橋りょうの支承部及び橋台の設計が適切でなかったもの

(1件 不当と認める国庫補助金 25,056,554 円)

この補助事業は、呉市安浦町女子畑^{おなごぼた}地内において、平成30年7月豪雨により被災した二級河川高野川に架かる女垣内^{めんごうち}1号線1号橋等を復旧するために、下部構造として直接基礎の逆T式橋台2基(以下、右岸側の橋台を「A1橋台」、左岸側の橋台を「A2橋台」という。)の築造、上部構造としてプレストレストコンクリート桁(以下「PC桁」という。)の製作、架設等を呉市が実施したものである。

(参考図)

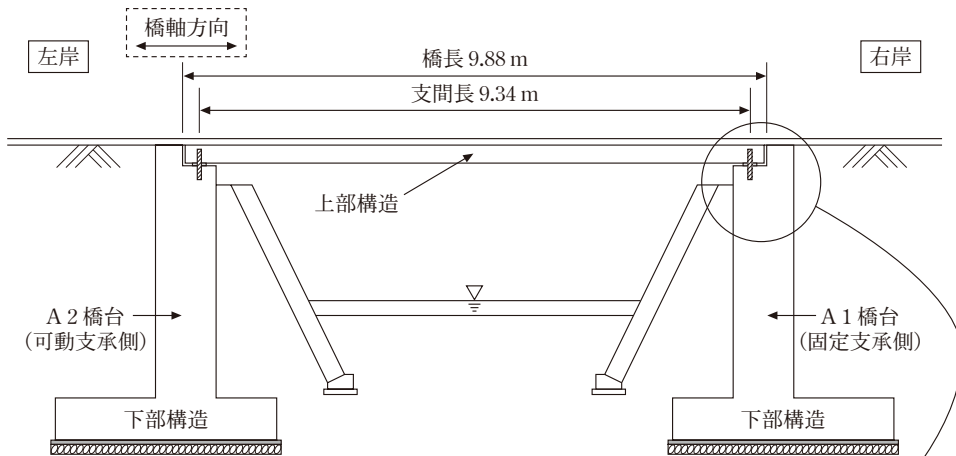
しかし、同市は、本件橋りょうの設計に当たり、示方書によれば、直接基礎の橋台の安定に関する照査ではレベル1地震動時における検討を行って所要の性能を満足していればレベル2地震動時も所要の性能を満足しているとみなしてよいとされていることから、誤って、支承部の設計についてもレベル1地震動時における照査のみを行うことにより所要の安全度が確保されるとして、レベル2地震動時における照査を行っていなかった。そこで、本件橋りょうの支承部について、レベル2地震動時における照査を行ったところ、A1橋台のアンカーバーに生ずる曲げ引張応力度は、532.2N/mm²となり、曲げ引張応力度の制限値^(注3)305.0N/mm²を大幅に上回っていて、設計計算上安全とされる範囲に収まっていなかった。

また、同市は、本件橋りょうについて、必要桁かかり長を確保するなどの落橋防止システムの検討は必要ないと誤認して、この検討を行っていなかった。そこで、示方書に基づいて、必要桁かかり長を算出すると74.6cmとなり、施工された本件橋りょうの現況の桁かかり長はA1橋台では52.5cmから54.0cmまで、A2橋台では55.5cmとなっていることから、必要桁かかり長に比べて長さが不足しており、落橋防止システムの性能が確保されていない状況となっていた(参考図参照)。
